Progetto: Impianto fotovoltaico di 94,99 MWp compreso di Storage da 10 MW, sito in località "Su Inziru" nel Comune di Uta (CA)

Procedura: Valutazione Impatto Ambientale (PNIEC-PNRR)

Codice Procedura: 10865

Oggetto: [ID 10865] Impianto fotovoltaico di 94,99 MWp compreso di Storage da 10 MW, sito in località “Su Inziru” nel Comune di Uta (CA)- Procedura di Valutazione di Impatto Ambientale (V.I.A.), ai sensi dell'art. 23 del D.Lgs. 152/2006, e s.m.i.- Osservazioni (art. 24, comma 3 del del D .Lgs.152/2006)- Ripubblicazione

Fonte mappa: Antonio Cossu, naturalista – tecnico faunistico.

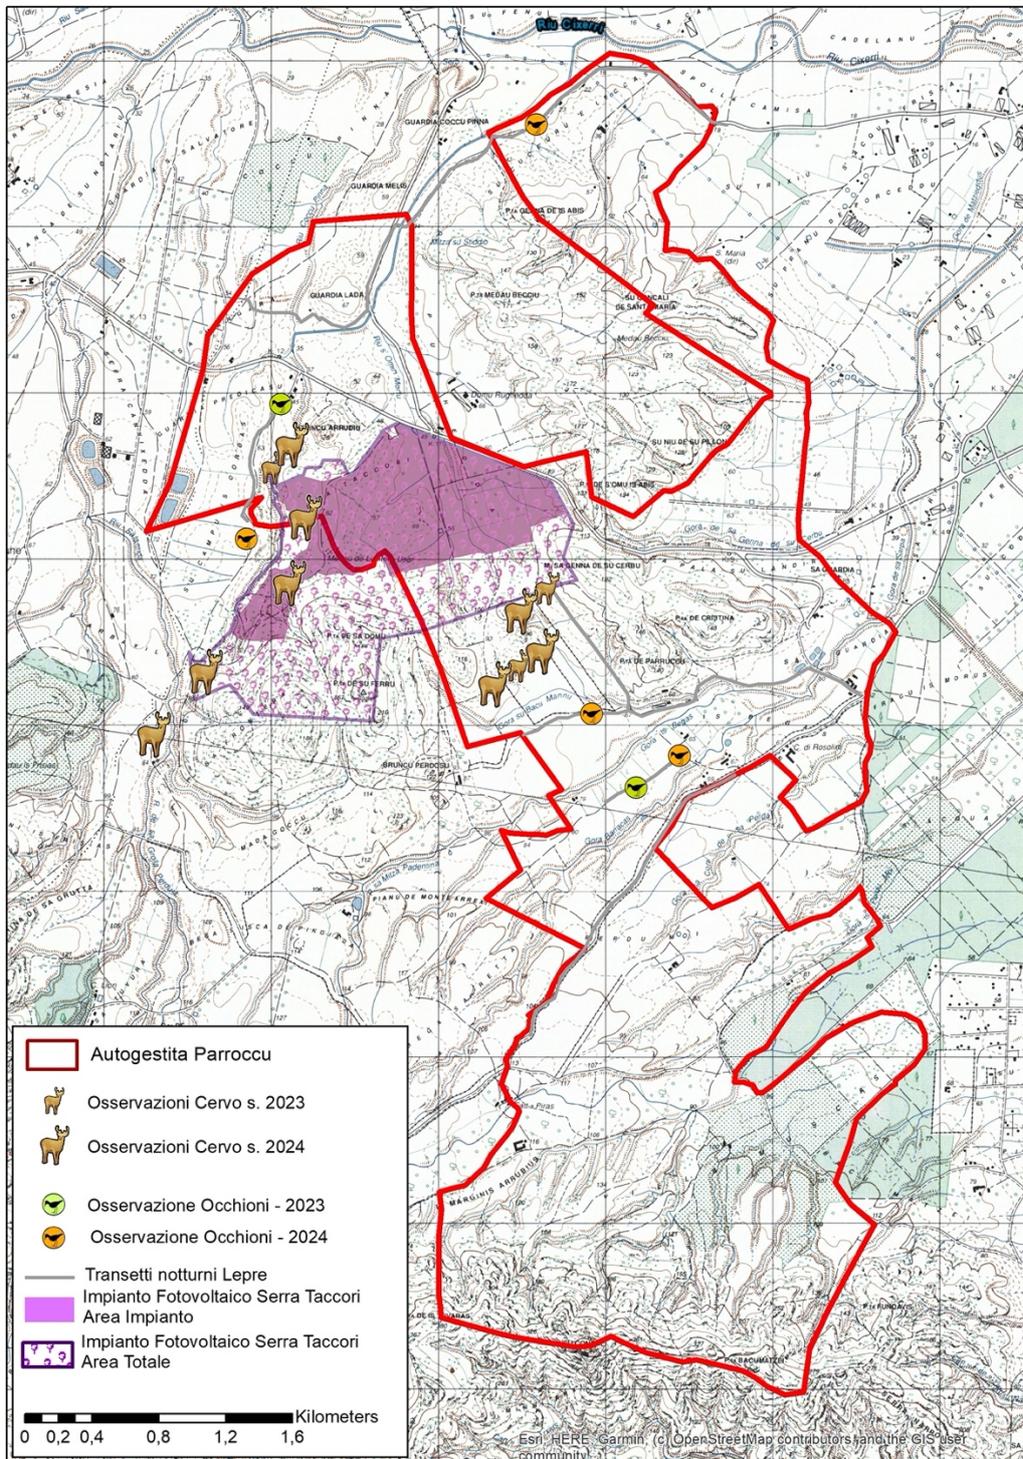
In aggiunta all'avifauna, la ricerca etnografica ha evidenziato la presenza di esemplari di Cervo sardo (*Cervus elaphus corsicanus*) che è una specie protetta dalla Convenzione di Berna, All. III; DIR. CEE 43/92, All. B,D (*sp. prioritaria); L. 157/92; L.R.23/98. A riprova del contributo conoscitivo sulle dinamiche umane e ambiente naturale offerte dalla ricerca etnografica si possono consultare i diversi monitoraggi sulla fauna selvatica che popola i territori dell'autogestita per la caccia "Parrocu" di Uta su cui ricade il progetto presentato da Risorsesarde s.r.l. Il **monitoraggio sullo stato della fauna selvatica** nell'area dell'autogestita di Uta viene eseguito regolarmente a partire dal 2018 così come prescritto dalla Delibera della giunta regionale N. 38/35 del 24.07.2018 e N. 57/24 del 21.11.2018 e offre spunti necessari sulla presenza e densità di popolazioni di Pernice sarda, lepre sarda, coniglio selvatico, così come delle specie di interesse conservazionistico come il cervo sardo (*Cervus elaphus corsicanus*) e l'occhione (*Burbinus oediconemus*) (Cossu 2024). Nell'ultimo

monitoraggio¹, eseguito dal naturalista e tecnico faunistico dott. Antonio Cossu ad aprile 2024 sono ben visibili le zone di spostamento di entrambe le specie tra il 2023 e il 2024 collocate attorno e all'interno dell'area di progetto dell'impianto fotovoltaico presentato da Risorsesarde s.r.l. A titolo conoscitivo, si riporta qui la mappa del monitoraggio.
